- 改善箇所説明図 -

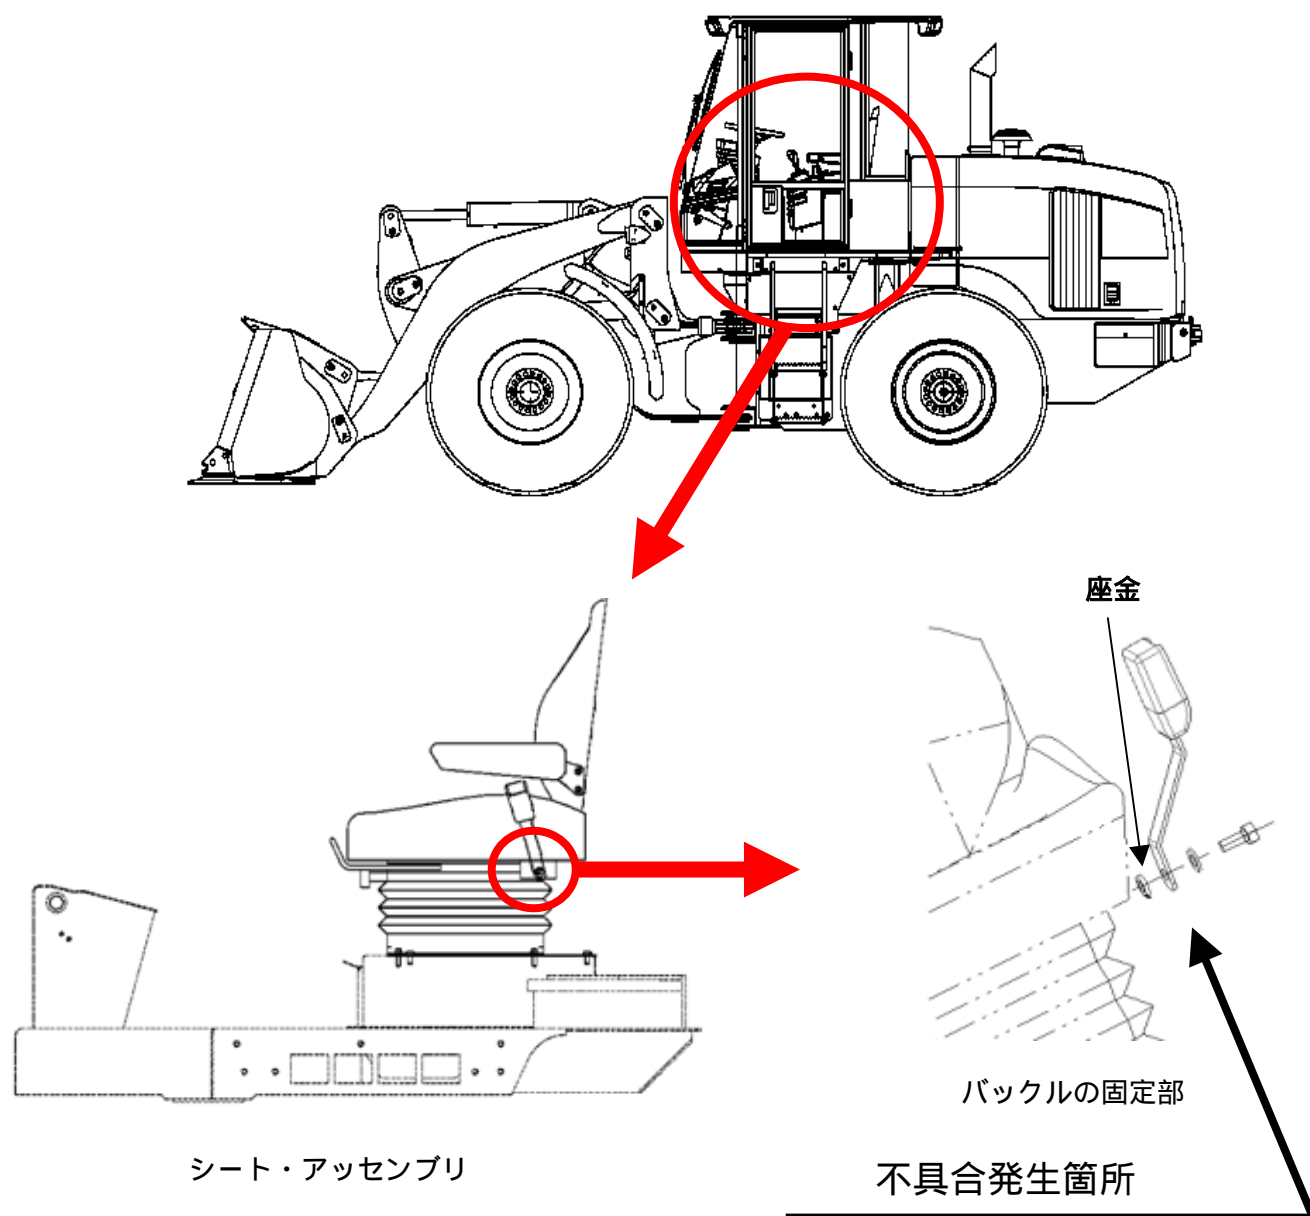
座席のシートベルトにおいて、バックル組付面に座金の組付けを忘れたため、当該バックルをシートフレームに固定しているボルトが弛むことがある。そのため、そのまま使用を続けると、ボルトが抜け落ちて当該バックルがシートフレームから外れるおそれがある。

全車両、当該バックルの固定部に座金を追加する。

識別：対策済み車両には、バックルの固定用ボルト頭部に白ペンキを塗布する。
